DETALJPLAN FÖR
DEL AV FASTIGHET SKEVIK 1:190 och del av Skevik 1:1
VÄRMDÖ KOMMUN

SAMRÅDSREDOGÖRELSE
GRANSKNINGSHANDLING
PBL (2010:900) i dess lydelse från 2 jan 2015
Dnr: 2019KS/0721
Datum: 2021-02-24
KSPU 2021-02-09
Anna Fredriksson
Samhällsbyggnadskontoret

Samrådsredogörelse

Detaljplan för Lugnet Gustavsberg, Värmdö kommun

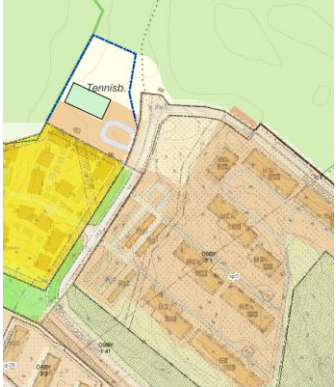
<p>svängande rörelse vid vändytan och att överhäng av buss kan nyttjas fritt utan hinder.</p>	
<p>b)</p>	<ol style="list-style-type: none"> 1. Trafikförvaltningen ser positivt på att bussuppställningen planeras fortsätta längs Björkskogsvägens östra sida. 2. Reglering/parkering av fordon sker dagligen och frekvensen är stor med ankommande bussar från fyra busslinjer. 3. Minst två platser för tidsreglering/parkering i direkt anslutning efter avstigningsplats behövs och ska dimensioneras för längd ledbuss (21 meter). Det är viktigt att buss i rörelse kan ta sig förbi stillastående parkerad buss vid tidsreglering/parkering. 4. Idag är utrymmet snävt och behöver breddas och förstärkas. Bussen som placeras längst fram idag vid tidsreglering/parkering är förmånlig att flytta bakåt för att möjliggöra bättre svepyta då omkörning av stillastående buss kontinuerligt sker vid platsen. 	<ol style="list-style-type: none"> 1. Noteras. Bussuppställning sker inom befintlig plan (Sp5) 2. Noteras 3. Noteras, plats för uppställning av buss ligger utom planområdet och påverkas inte av detaljplanen. Bussuppställning sker inom befintlig plan (Sp5) 4. Noteras, plats för uppställning av buss ligger utom planområdet och påverkas inte av detaljplanen. Om önskemål finns att bredda vägen så påverkas däremot två befintliga detaljplaner (Sp30 och Sp5). Detta önskemål hanteras bäst via planansökan och beslut om ett eventuellt nytt planarbete. Se skärmdump nedan.
